**AVIS RELATIF À LA PROTECTION
CONTRE LES EVENTUELS EFFETS NOCIFS ET NUISANCES
PROVOQUÉS PAR LES RAYONNEMENTS NON IONISANTS
GÉNÉRÉS PAR DES ANTENNES ÉMETTRICES STATIONNAIRES**

Commune : VERVIERS - Exploitant : PROXIMUS

Référence exploitant : 87PRN

Rapport n° 3666 / 2025

Figure 1 : Vue en plan des lieux de séjour et des points de contrôle

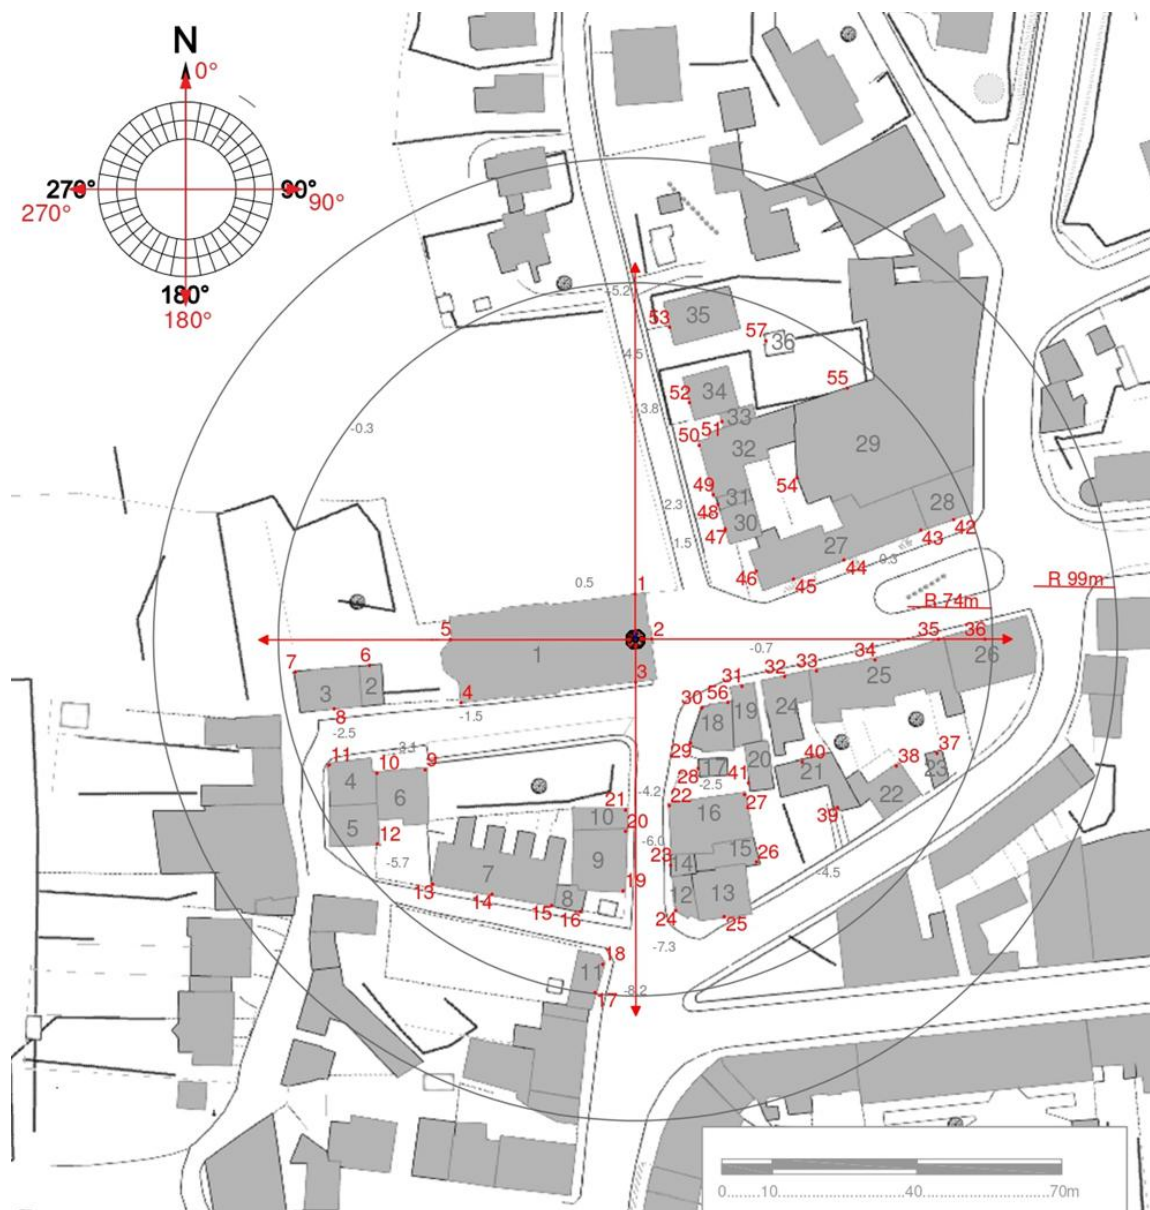
N° point de contrôle	LS	Atténuation (dB)	Indice d'exposition relatif à la limite par installation IE_i
53	35	3,0	0,243
35	25	3,0	0,132
42	28	3,0	0,107
36	26	3,0	0,106
50	32	3,0	0,093
43	27	3,0	0,074
52	34	3,0	0,071
34	25	3,0	0,069
44	27	3,0	0,066
57	36	3,0	0,060
9	6	3,0	0,056
10	6	3,0	0,054
51	33	3,0	0,052
11	4	3,0	0,051
19	9	3,0	0,049
8	3	3,0	0,047
55	29	3,0	0,047
27	16	3,0	0,044
49	32	3,0	0,044
38	22	3,0	0,043
17	11	3,0	0,043
18	11	3,0	0,043
20	9	3,0	0,039
25	13	3,0	0,038
41	20	3,0	0,038
7	3	3,0	0,038
15	7	3,0	0,037
33	25	3,0	0,036
14	7	3,0	0,036
13	7	3,0	0,034
54	29	3,0	0,033
12	5	3,0	0,033
37	23	3,0	0,031
6	2	3,0	0,029
45	27	3,0	0,029

En ce qui concerne les antennes de l'installation mentionnées dans le tableau 1, la distance maximale à laquelle la limite pourrait être atteinte, à l'extérieur, est égale à 89,3 m. S'il n'y a pas de LS à une distance inférieure, les antennes respectent forcément la limite d'immission.

Dans le cas des LS situés à l'intérieur des bâtiments, une atténuation d'obstacle est prise en compte et il en résulte que la distance maximale à laquelle la limite pourrait être atteinte se réduit à 63,6 m.

Figure 2 : Vue en plan des installations d'antennes dans un rayon de 300 mètres autour de l'installation faisant l'objet de la demande d'avis

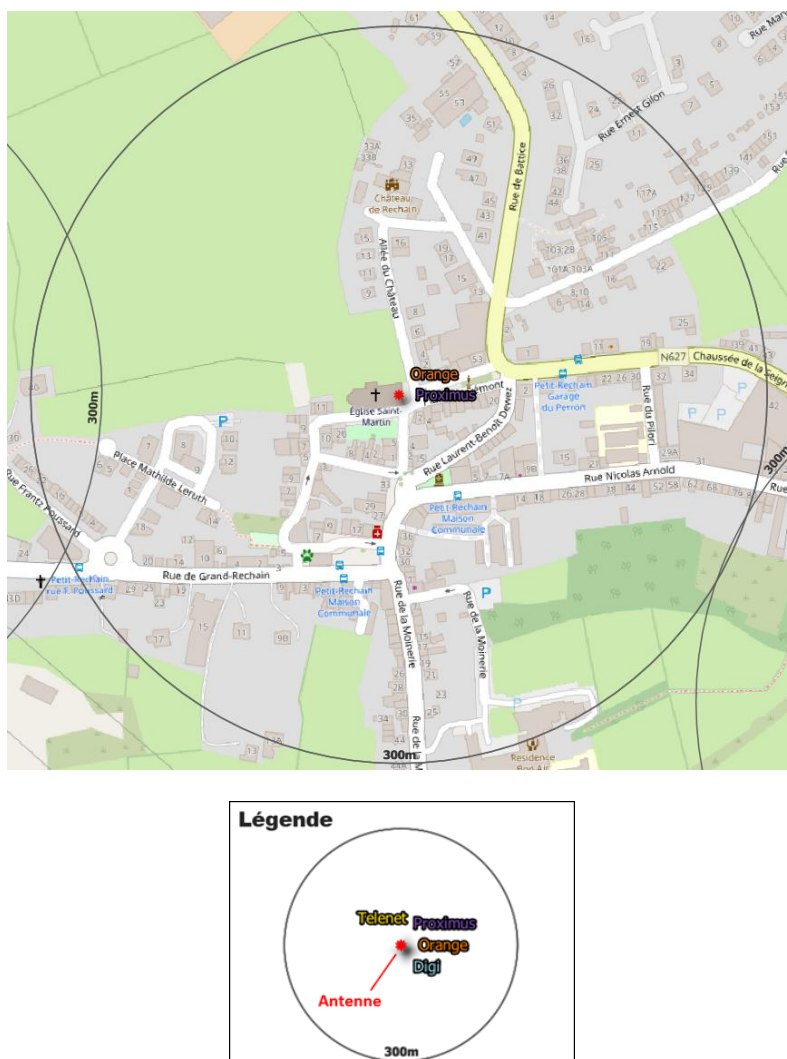
- a) il y a au plus 4 installations d'antennes émettrices stationnaires présentes dans la zone d'évaluation de 300 mètres de rayon représentée dans la figure 2, y inclus l'installation référencée dans le paragraphe 2 : la limite cumulative définie à l'article 4, §2 du décret est nécessairement respectée dans les lieux de séjour à l'intérieur de la zone d'évaluation de 300 mètres de rayon ;

- b) il y a exactement 5 installations d'antennes émettrices stationnaires présentes dans la zone d'évaluation de 300 mètres de rayon représentée dans la figure 2, y inclus l'installation référencée dans le paragraphe 2 et il existe, pour 3 ou 4 de ces installations, un avis attestant le respect de la limite abrogée de 3 V/m : la limite cumulative définie à l'article 4, §2 du décret est nécessairement respectée dans les lieux de séjour à l'intérieur de la zone d'évaluation de 300 mètres de rayon ;

- c) dans tous les autres cas, il a été vérifié que la limite cumulative définie à l'article 4, §2 du décret n'est pas dépassée dans les lieux de séjour sur base du nombre d'installations localisées dans la zone d'évaluation de 300 mètres de rayon représentée dans la figure 2, de leur localisation ainsi que des données inscrites dans la figure 1 et au paragraphe 4 du présent avis et dans les avis attestant le respect de la limite par installation ou de la limite abrogée de 3 V/m relatifs aux autres installations reprises dans la figure 2.

Compte tenu des considérations ci-dessus, il apparaît que l'intensité du rayonnement électromagnétique généré, dans les lieux de séjour situés dans un rayon de 300 mètres autour de l'installation référencée dans le paragraphe 2, par l'ensemble des antennes émettrices stationnaires de l'ensemble des exploitants du même site d'antennes émettrices stationnaires respecte la limite fixée à l'article 4, § 2 du décret.
